Resumen de Observaciones y comentarios Quebradas – ALTESA

ABSOLUCION DE OBSERVACIONES QUEBRADAS – ALTESA

RUTA DE DESVIO – CRUCE VEHICULAR VIA PE -024 – SAN JERÓNIMO

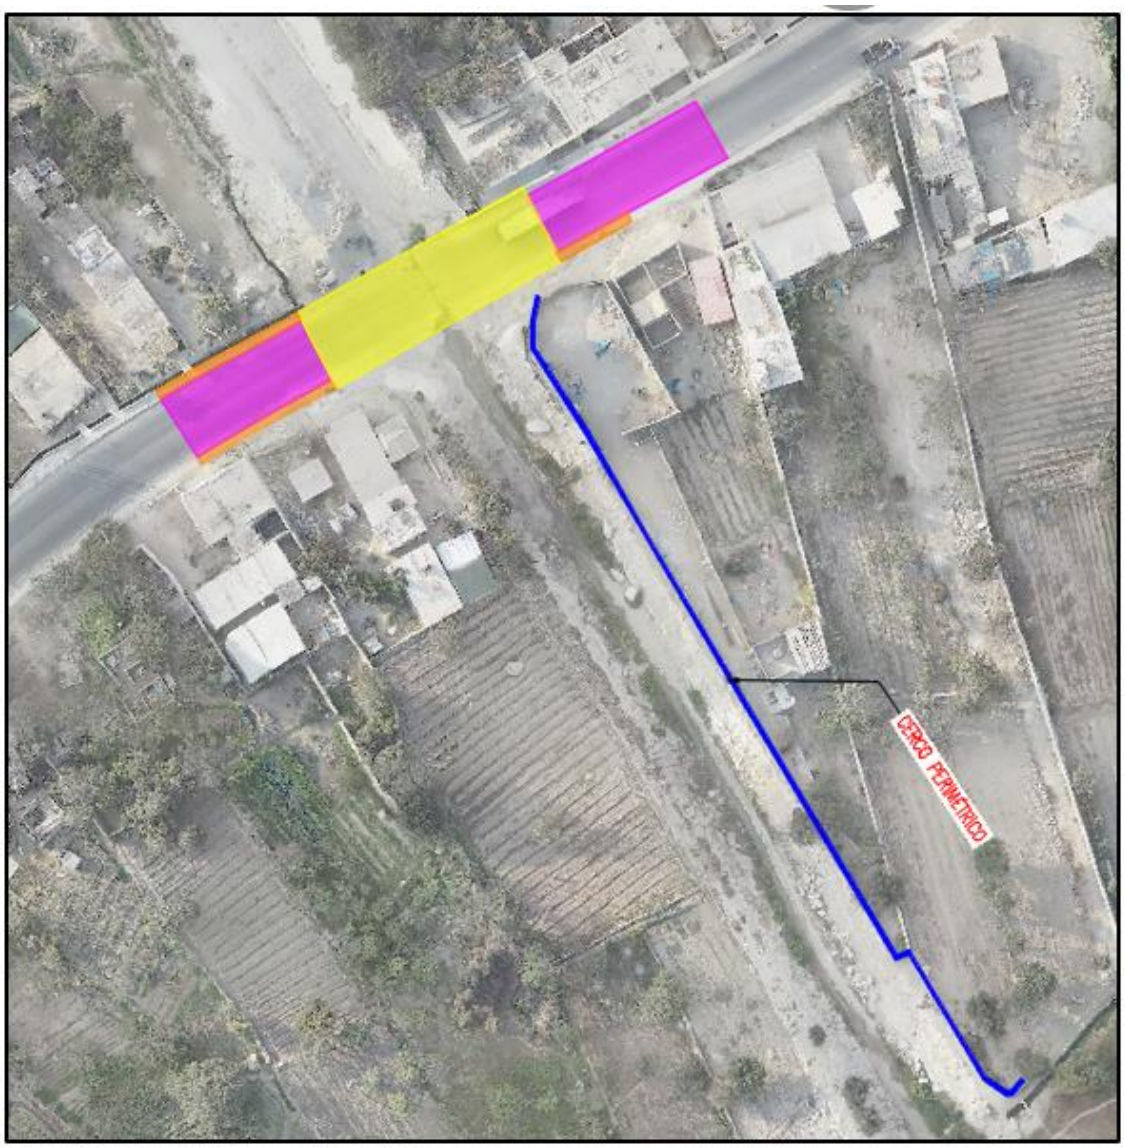
- Debe de complementarse un plan específico para los cruces de vía, ya que es necesario contar como el postor prevé ejecutar estas estructuras debido a la interacción con vehículos livianos y pesados por terceros y propios, ejemplo: planes de desvió de vías (8.7 del plan) la misma que no genere una controversia social/predial, pases vehiculares temporales, ejecución de las estructuras por partes, en un turno o doble turno, entre otras consideraciones.
- Debe complementarse con el plan de explotación de cantera de roca, como el postor prevé extraer la roca, por ejemplo: voladuras controladas, voladura convencional, equipos principales, doble turnos, polvorín temporal, entre otras consideraciones.
- Aclarar el sistema de trabajo que el postor prevé realizar, ya que el cronograma presentado (B8) presenta un calendario de Lunes a Domingo, sin feriados.

No obstante lo indicado, es necesario complementar dicho desvío con una alternativa adicional, en razón a que de la visita a la obra se apreció que la ruta de desvío que está resaltada en color rojo, está configurada por una pista emboquillada de piedra pero que por su ancho y por tener casas y viviendas a todo lo largo de dicha vía, solo permitiría el desvío de vehículos en un sentido de circulación y no en dos, que sería el adecuado pero que por las condiciones y limitaciones físicas no es posible.

Como alternativa de solución, estamos proponiendo efectuar el desvío considerando dos vías, una de ida y otra de vuelta, de tal manera de evitar interferencias y malestar para el uso público y privado, de tal manera de minimizar los riesgos durante la construcción del pase vehicular en el cruce con la Via PE -024. Esto si señalizando la ruta convenientemente a cada lado de los accesos al desvío, a fin de evitar accidentes o inconvenientes con el tránsito vehicular. Este desvío se propone de la siguiente manera:

Es pertinente precisar que para la ejecución del DESVIO IDA del grafico anterior, se deben ejecutar previamente las demoliciones consideradas en el Expediente Técnico en dicha zona, como son demoliciones de veredas y muro perimétrico existentes, adyacentes a la zona de cruce, que permitirá adecuar y dar espacio a ese desvío para el paso de los vehículos en el sentido de ida hacia Yauyos.

Dichas demoliciones, que están contempladas en el proyecto (veredas color naranja y cerco perimétrico color azul) servirán para dar espacio para el tránsito vehicular en la vía PE -024 en el sentido de ida a Yauyos, lo cual permitirá efectuar el desvío en un sentido del tránsito sin perjudicar a vehículos de terceros y propios se grafican a continuación:
